Dotyczy: Przetarg nieograniczony na wykonanie zadania inwestycyjnego pn: „Budowa parku wodnego Fabryka Wody-Nowa Gontynka w Szczecinie”
– sprawa znak: FW/ZP/1/2018

ODPOWIEDZI NA PYTANIA WYKONAWCÓW- cz. VII

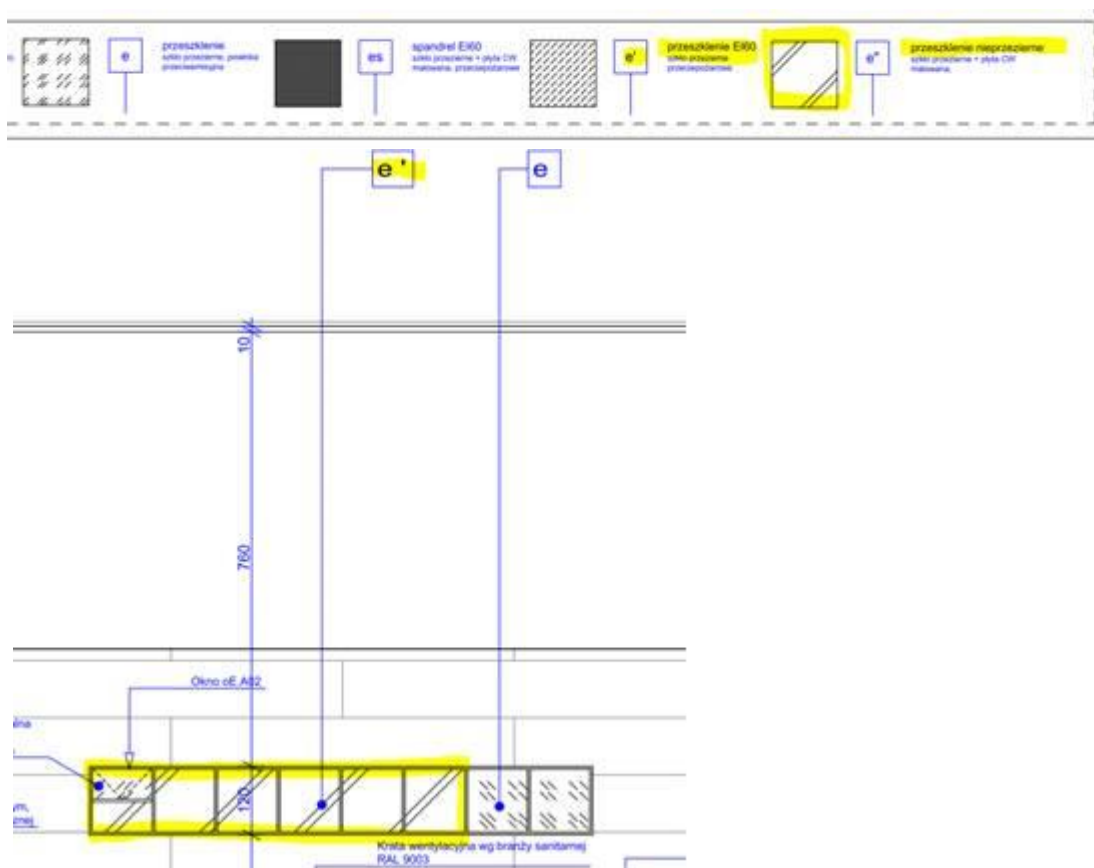
Z uwagi na rozbieżność dotyczącą opisu odporności ogniowej okna Okien oE.B02 ; oE.A09; pomiędzy rysunkiem 18.09.14_FW_PW_A_rys.A AE 1 o zestawieniem 18.09.14_FW_PW_A_rys. ABC AZO 1 prosimy o informację czy wskazana pozycja powinna być wyceniona jako bezklasowa czy EI60?

Nie przewiduje się zabezpieczeń ogniowych we wskazanych oknach. Zamawiający zauważył omyłkę pisarską w legendzie rysunków elewacji, przez co pojawiły się rozbieżności pomiędzy poszczególnymi częściami dokumentacji.

Zamawiający dokona modyfikacji SIWZ w zakresie załącznika nr 4 poprzez dokonanie zmian rysunków.

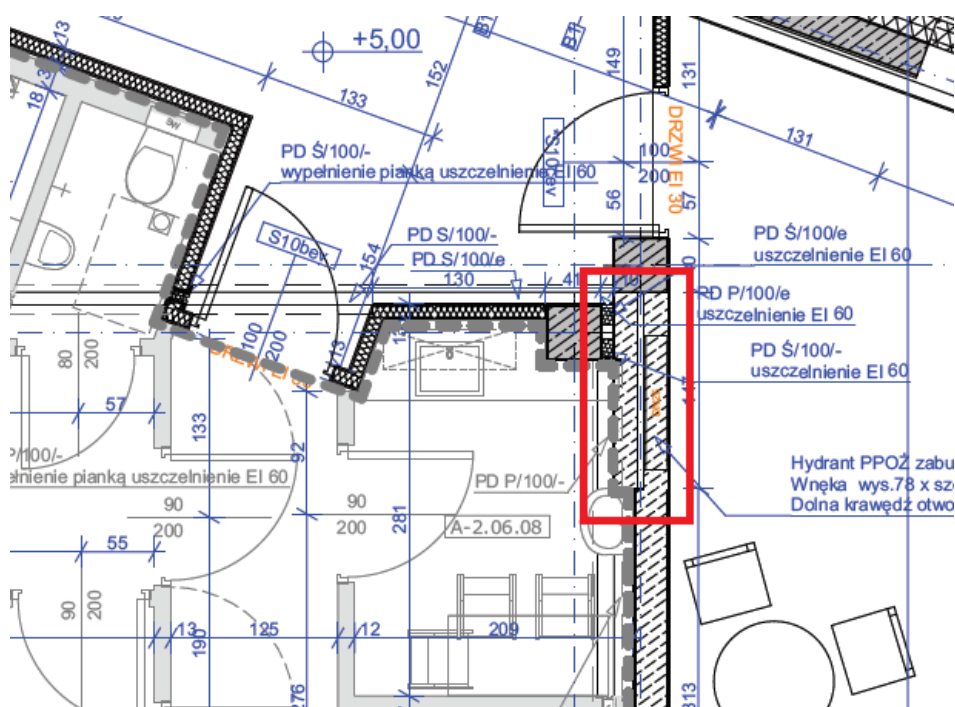
Proszę o pokazanie lokalizacji przegrody SSR (poz. 2.2.1). Pozycja jest przedstawiona w kosztorysie, jednak nie ma jej na rysunkach.

Połączenie pomiędzy sąsiednimi przeszklzeniami SSR jest ujęte w pozycji konkretnych przeszkleń, wymagających połączenia z sąsiednim przeszkleniem SSR lub z budynkiem. Niniejsze połączenia powinny być wykonane zgodnie z technologią wybranego dostawcy przeszkleń i powinny być rozwiązaniami systemowymi.

Wskazany punkt przedmiaru powinien wchodzić w zakres określony w specyfikacji SST_A_08_Systemy fasadowe (...) punkt 2.2.3 Obróbki blacharskie i parapety. Jest to element wykańczający połączenie systemu fasadowego z budynkiem, występujący w przypadku łączenia z innym systemem fasadowym. Należy przez to zastosować obustronne wykończenie blachą, z wypełnieniem materiałem izolującym termicznie. Jako materiały uzupełniające podano w punkcie 2.2.8 tej samej specyfikacji: wełna mineralna, pianka poliuretanowa..

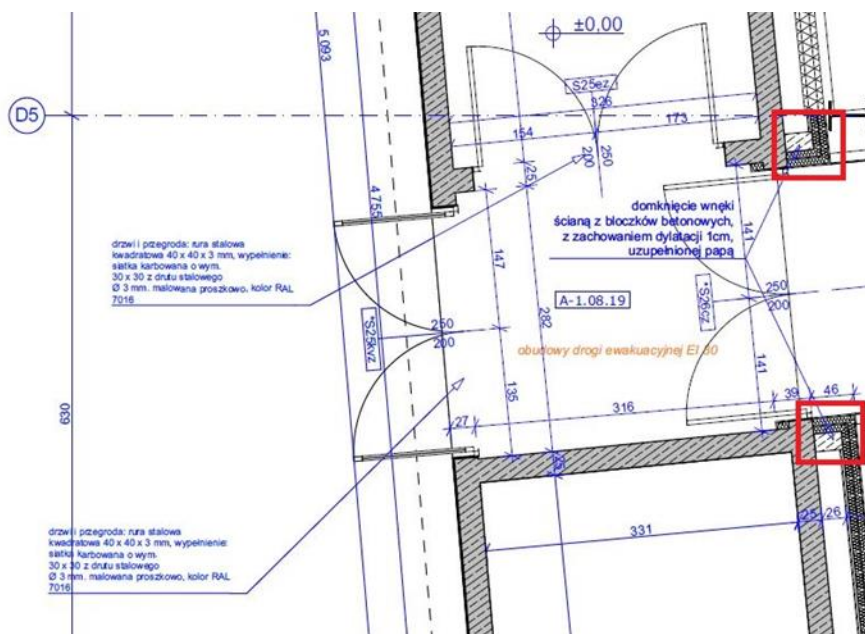
Proszę o pokazanie lokalizacji ściany WS.M05 (poz. 2.2.7). Pozycja jest przedstawiona w kosztorysie, jednak nie ma jej na rysunkach.

Szczegółowa lokalizacja pokazana jest na poniższym rysunku – fragmencie rysunku A AR11.

Rysunek 1 Fragment rysunku branży architektura A AR4

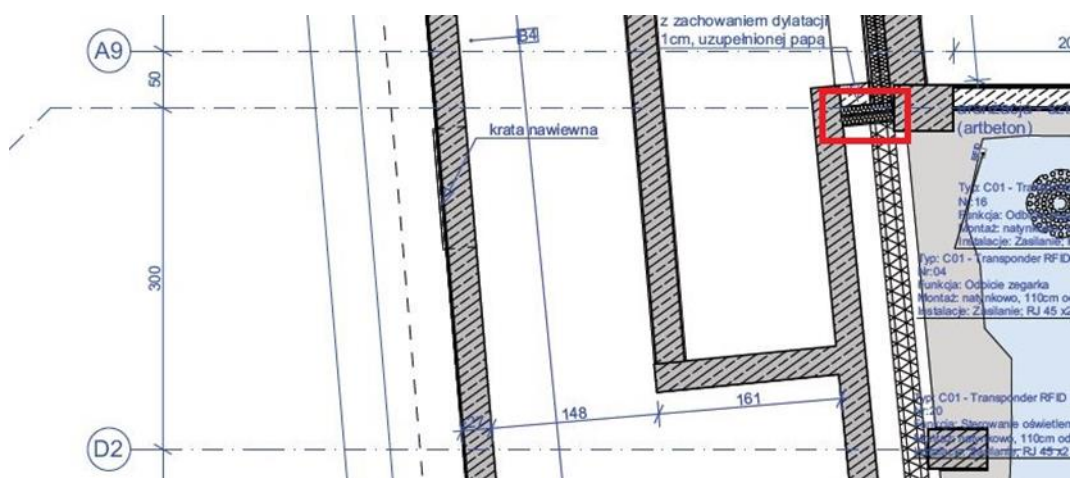
Proszę o pokazanie lokalizacji ściany WS.S14 (poz. 2.2.57). Pozycja jest przedstawiona w kosztorysie, jednak nie ma jej na rysunkach.

- Segment konstrukcyjny G, fragmenty zabudowy w obrębie skośnej ściany zewnętrznej w połączeniu z kładką, konieczne zapewnienie ciągłości termoizolacji:

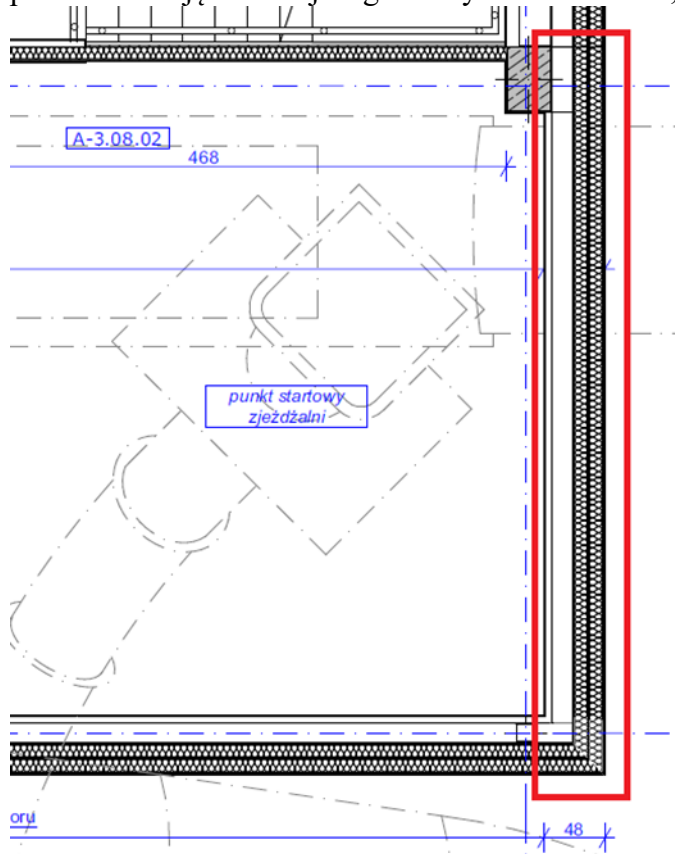
Proszę o pokazanie lokalizacji ściany WZ.P06 (poz. 2.2.11). Pozycja jest przedstawiona w kosztorysie, jednak nie ma jej na rysunkach.

Niniejsza ściana WZ. P06 została zastosowana jako zewnętrzna ściana w budynku sanitarno – szatniowy basenów zewnętrznych (C) (rzut C AR 01, nazwa pliku: 18.09.14_FW_PW_A_rys. C AR 01) w osiach G2, GB i GF.
